zakres zmian względem projektu pierwotnego

# WIDOK D1-D1

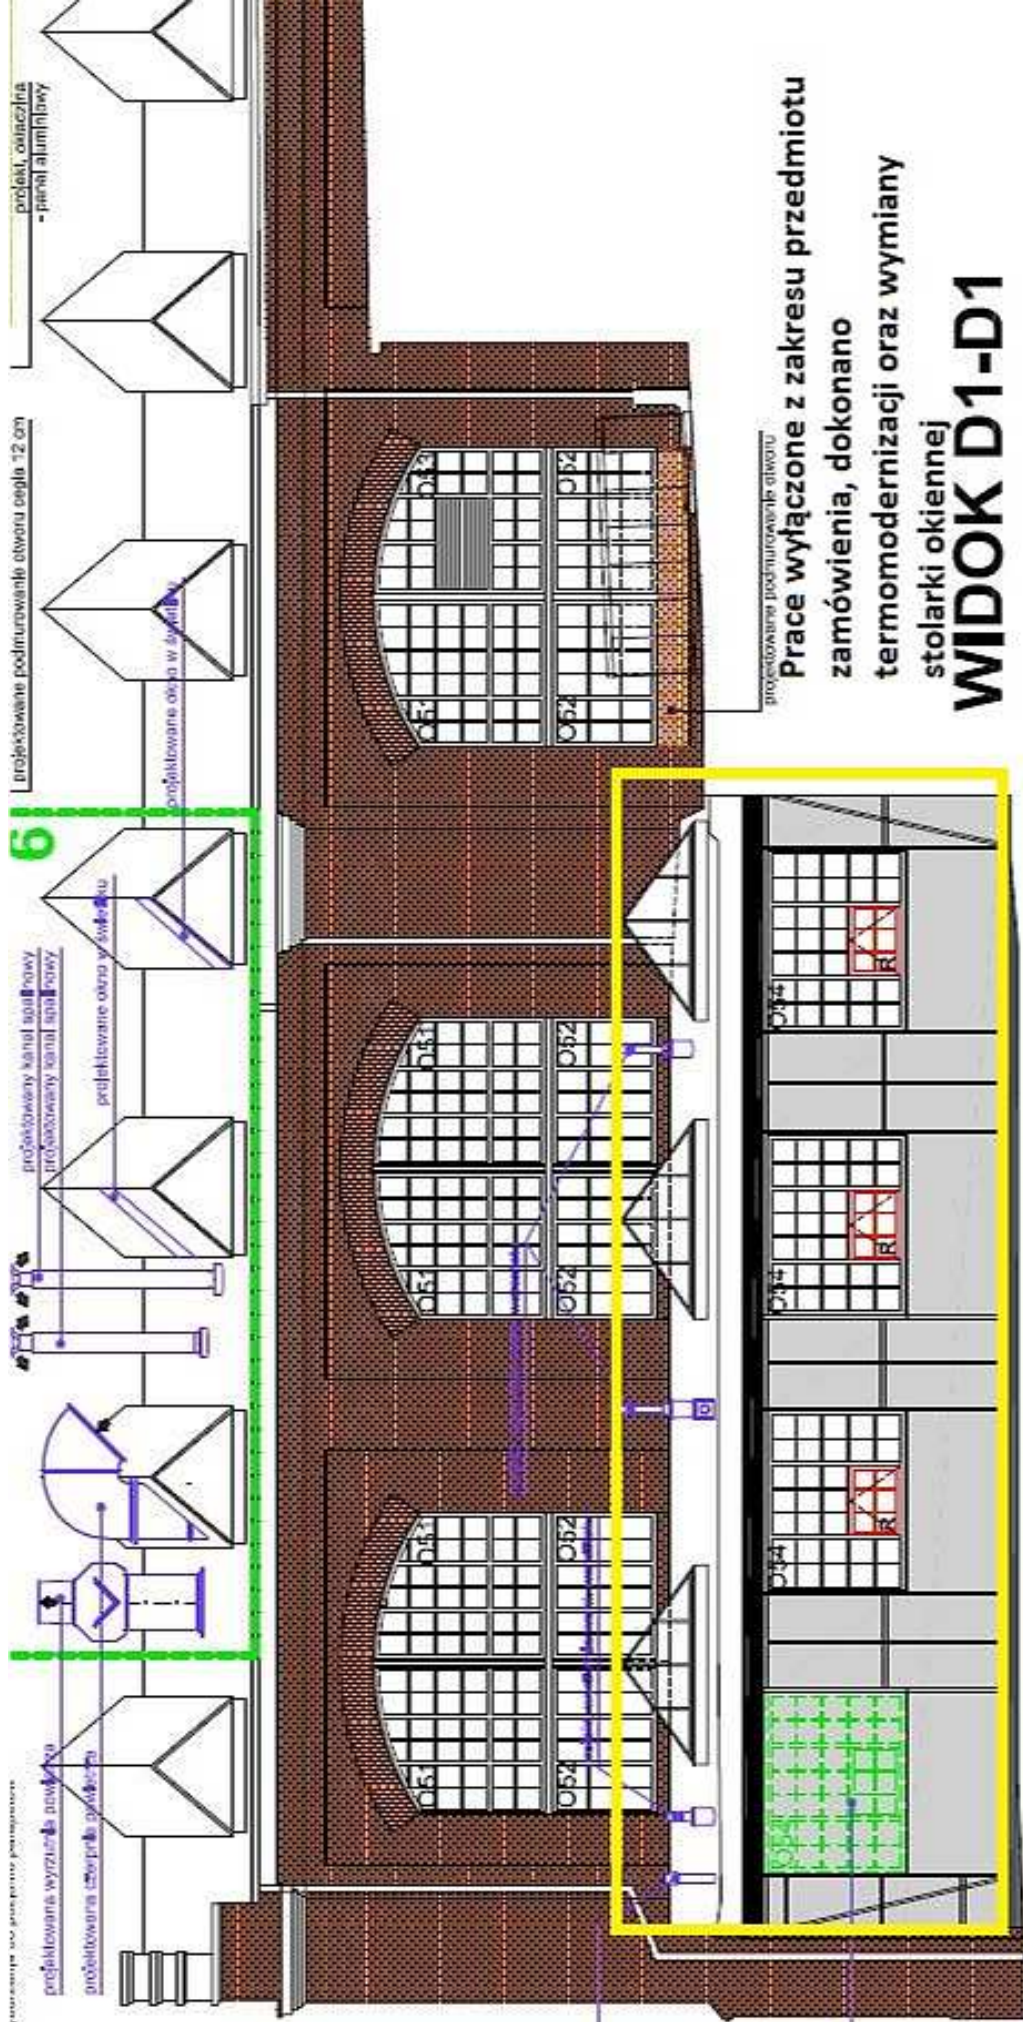
brama do wymiany  
na rólwinę 25x370

zmiana okna O24  
na okno O24

obrys łaz. ścianki z blachy  
do usunięcia

okno do usunięcia

okno do zamknięcia - cegła

Prace wyłączone z zakresu zamówienia, dokonano  
termomodernizacji oraz wymiany stolarki  
okiennej i drzwiowej

Prace wyłączone z zakresu przedmiotu zamówienia, dokonano termomodernizacji oraz wymiany stolarki okiennej
